組織整備に伴う女川原子力発電所／東通原子力発電所 原子炉施設保安規定変更認可申請について

2021年4月20日
東北電力株式会社

前回指摘事項

組織整備(概要)

変更概要① 本店組織における「原子力技術訓練センター所長」を「原子力人財育成課長」に名称変更

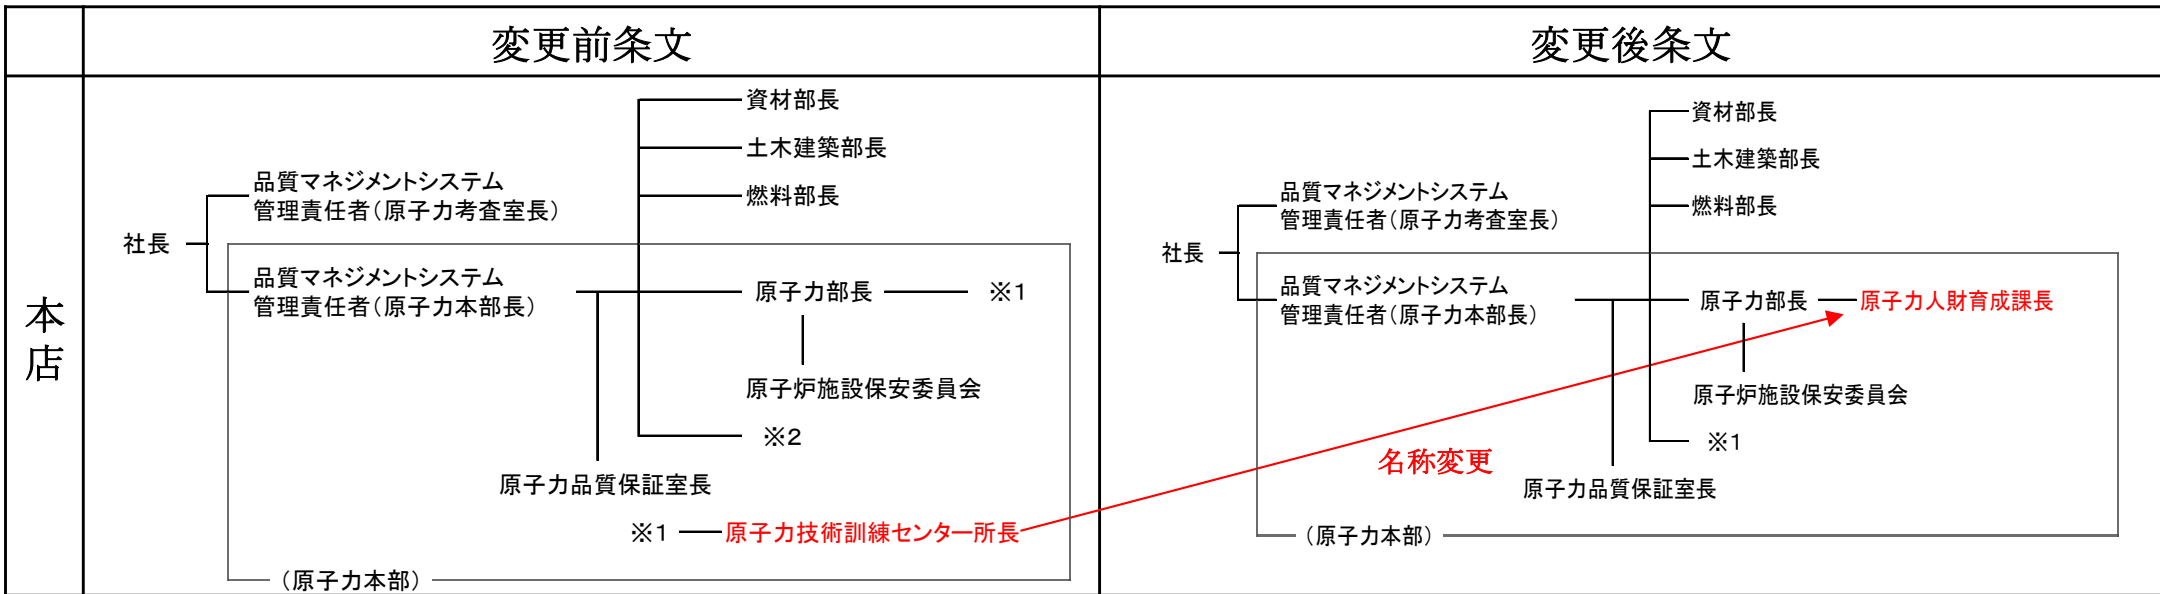
【変更理由】

新規規制基準対応で導入する設備等の運用および今後の発電所運用を担う人財育成の観点から名称変更する。

【変更内容】

- 女川第1編第4条，東通第4条（保安に関する組織），女川第2編第204条（保安に関する組織）について変更を行う。

変更前条文	変更後条文
<p>(9) <u>原子力技術訓練センター所長</u>は，教育・訓練（保安教育を除く。）の総括に関する業務を行う</p>	<p>(9) <u>原子力人財育成課長</u>は，教育・訓練（保安教育を除く。）の総括に関する業務を行う</p>

変更概要②-1 警備課長の所管する業務を総務部から技術統括部に業務を移管する組織変更を行い、「警備課長」を「核物質防護課長」に名称変更

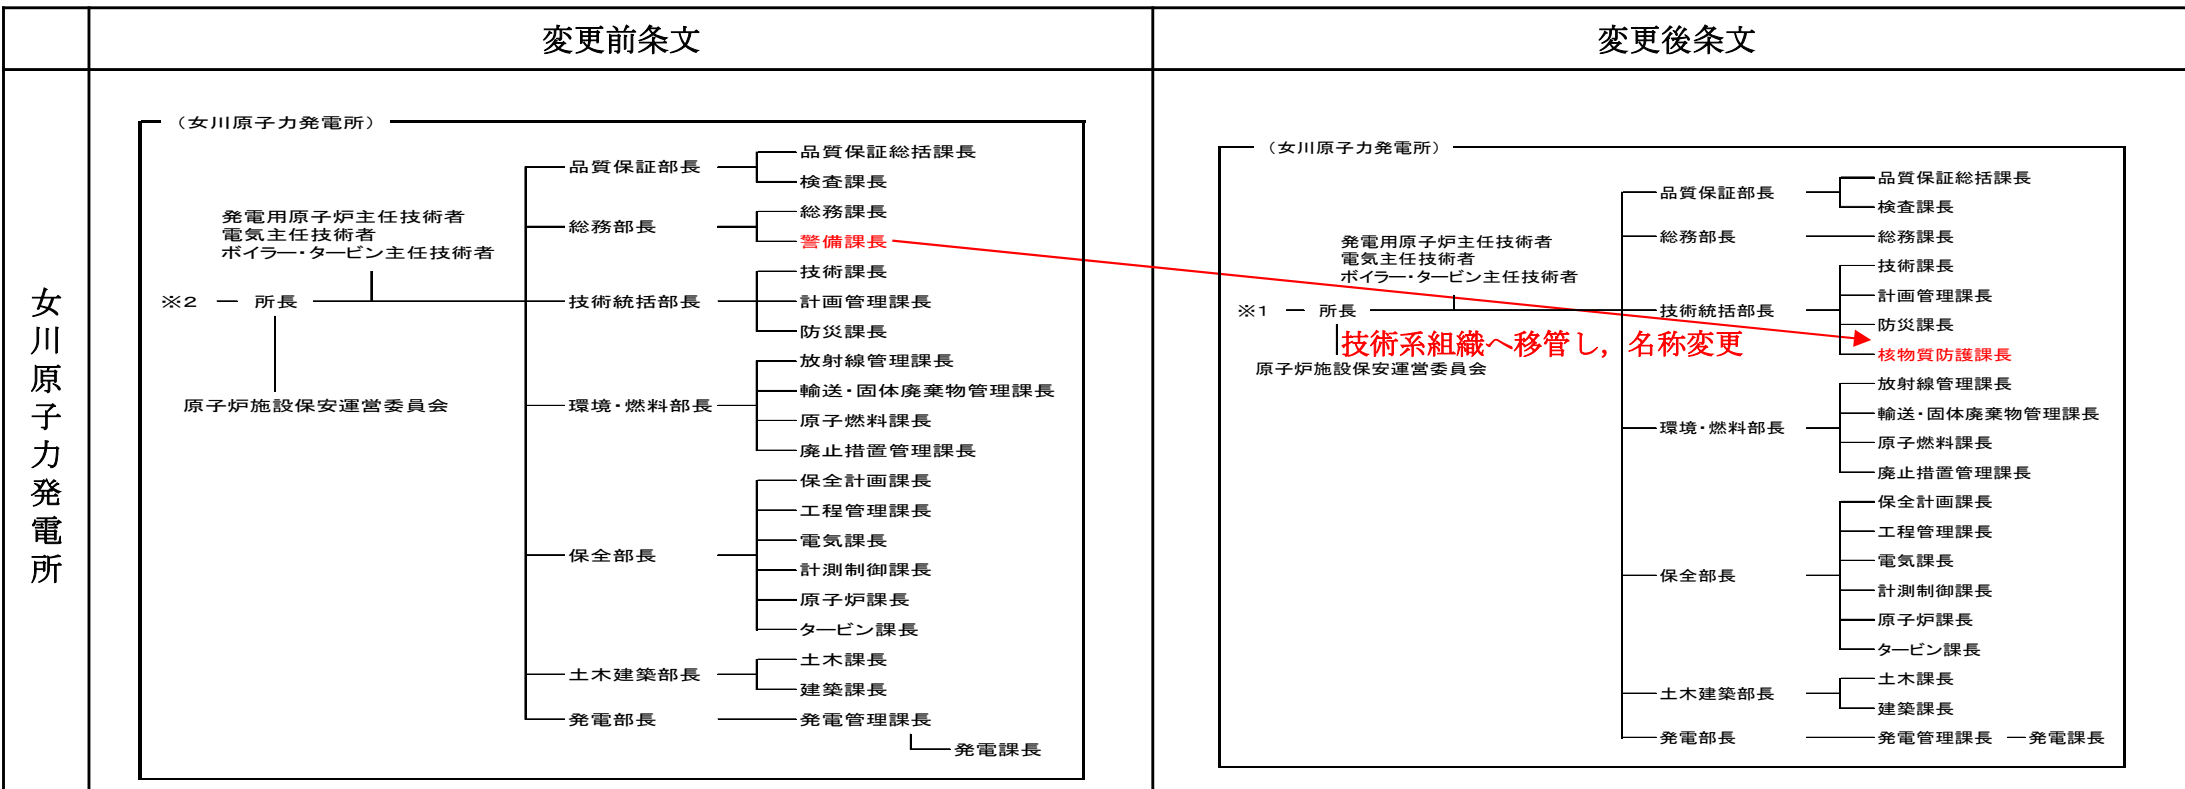
【変更理由】

サイバーセキュリティや核物質防護に係る業務の専門性および技術的知見へのより適切な対応の観点から、警備課長を総務部から、原子炉施設の保安管理および緊急時の措置を統括している技術統括部へ組織変更するとともに、「警備課長」を「核物質防護課長」に名称変更する。

【変更内容】

▶ 女川第1編第4条（保安に関する組織）、女川第2編第204条（保安に関する組織）について変更を行う。

変更前条文	変更後条文
（3）総務部長は、総務課長および警備課長の所管する業務を統括する	（3）総務部長は、総務課長の所管する業務を統括する
（4）技術統括部長は、技術課長、計画管理課長、および防災課長の所管する業務を統括する	（4）技術統括部長は、技術課長、計画管理課長、防災課長、および核物質防護課長の所管する業務を統括する
（12）警備課長は、保全区域および周辺監視区域の管理に関する業務を行う	（12）核物質防護課長は、保全区域および周辺監視区域の管理に関する業務を行う

変更概要③ 「警備課長」を「核物質防護課長」に名称変更

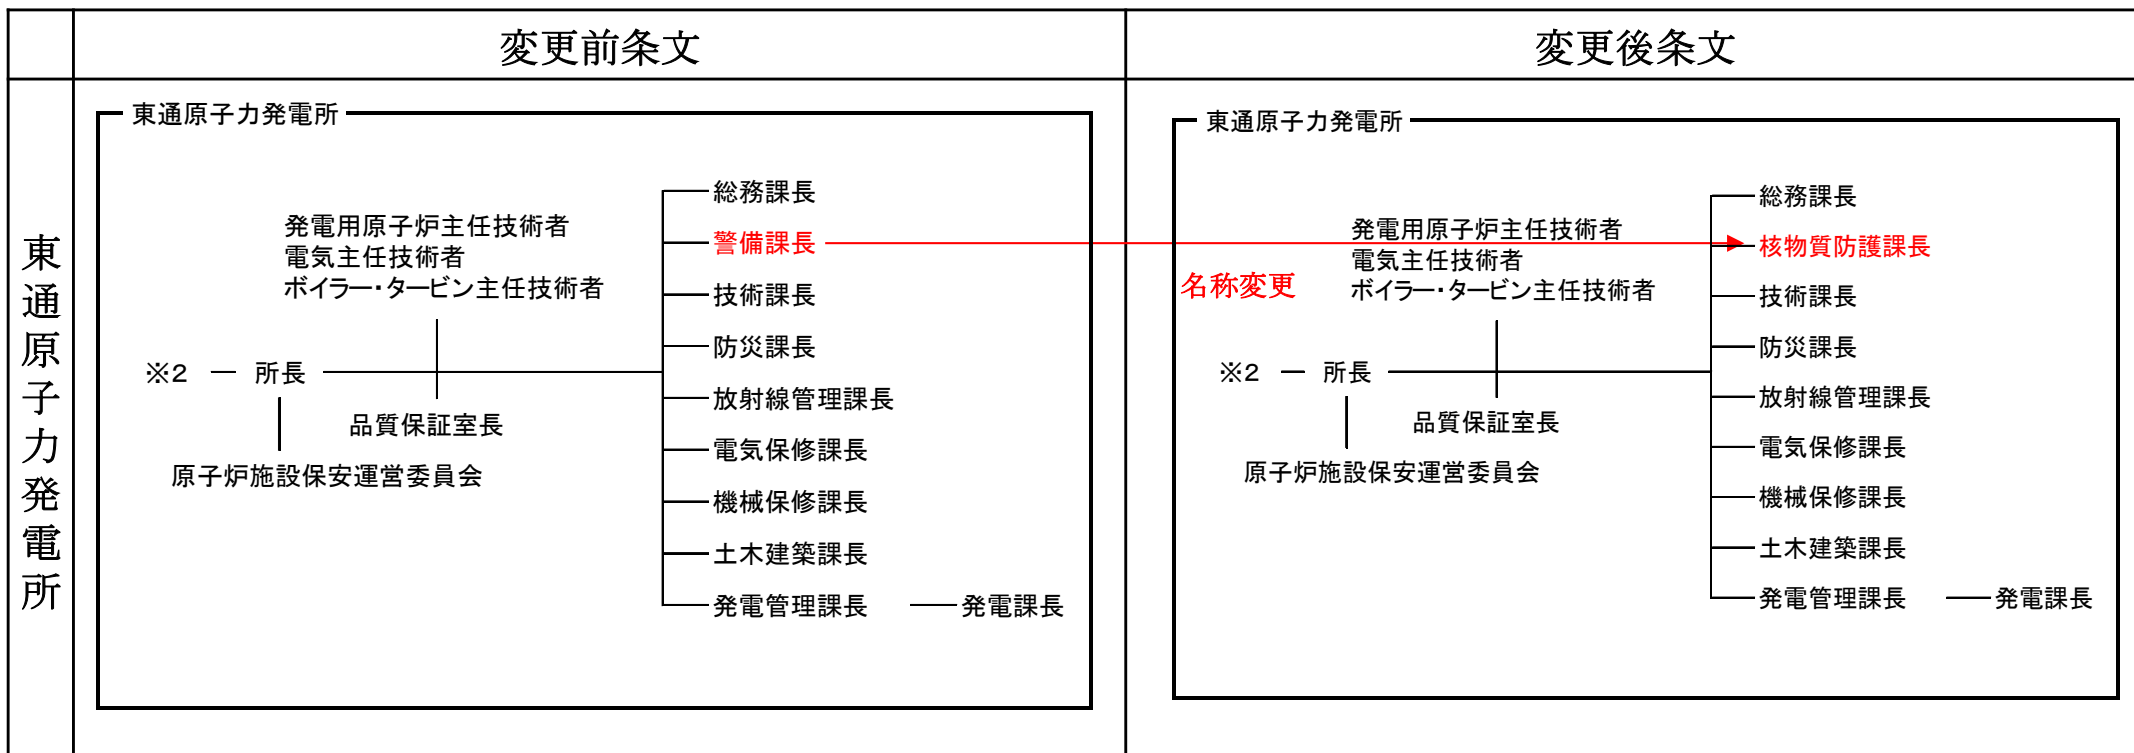
【変更理由】

サイバーセキュリティや核物質防護に係る業務の専門性および技術的知見へのより適切な対応の観点から、女川と同様に名称に変更する。

【変更内容】

➤ 東通第4条（保安に関する組織）について変更を行う。

変更前条文	変更後条文
(3) 警備 課長は、 保全区域および周辺監視区域の管理に関する業務を行う	(3) 核物質防護 課長は、 保全区域および周辺監視区域の管理に関する業務を行う
